# Projet de « renaturation » de la PRAIRIE de VILLEBON

C. GUIN – collectif des associations de la vallée de l'Yvette

# **Les éléments du dossier qui posent questions au collectif des associations de la vallée de l'Yvette**

# **Diagnostic du sous-sol - Site de « La Ménagerie » VILLEBON SUR YVETTE (91)**

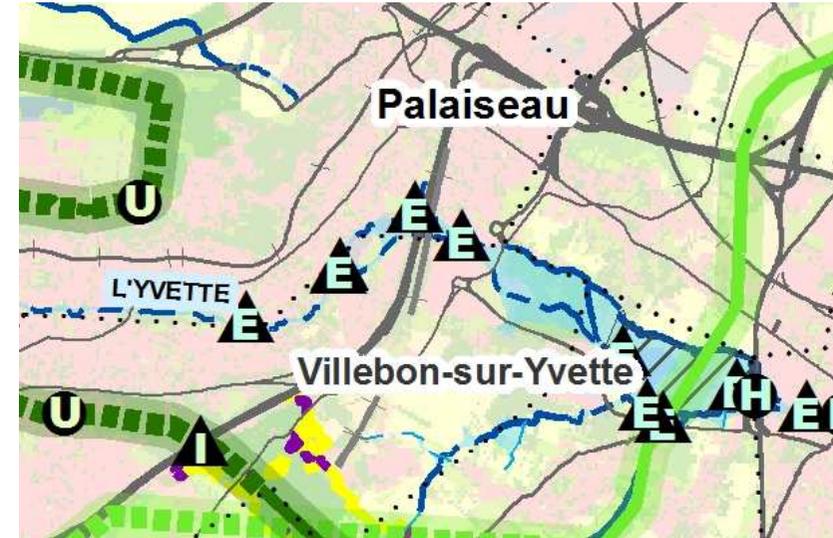
**Les analyses réalisées sur les terres potentiellement à excaver (0 – 5 m/TN) ont mis en évidence :**

**sur la quasi-totalité des échantillons (bruts), la présence de teneurs en Métaux lourds supérieures aux valeurs de fond géochimique régional,**

**la présence ponctuelle (bruts) de teneurs en HAP, PCB et HCT supérieures aux valeurs seuils d'acceptation en ISDI établies par l'AM de référence,**

**sur la quasi-totalité des échantillons (lixiviats), la présence des teneurs en fraction soluble supérieures à la valeur seuils d'acceptation en ISDI établie par l'AM du 28/10/2010,**

**la présence ponctuelle (lixiviats) de teneurs en Antimoine lixiviable et fluorures supérieures aux valeurs seuils d'acceptation en ISDI établies par l'AM de référence.**

Au vu des résultats d'analyses, plusieurs zones « sources » présentant des concentrations significatives de contamination ont été identifiées. Dans le cadre de la purge de ces zones, les terres concernées devront être triées (terres caractérisées par des anomalies organoleptiques et déchets) et évacuées en filière adaptée de type ISDND.
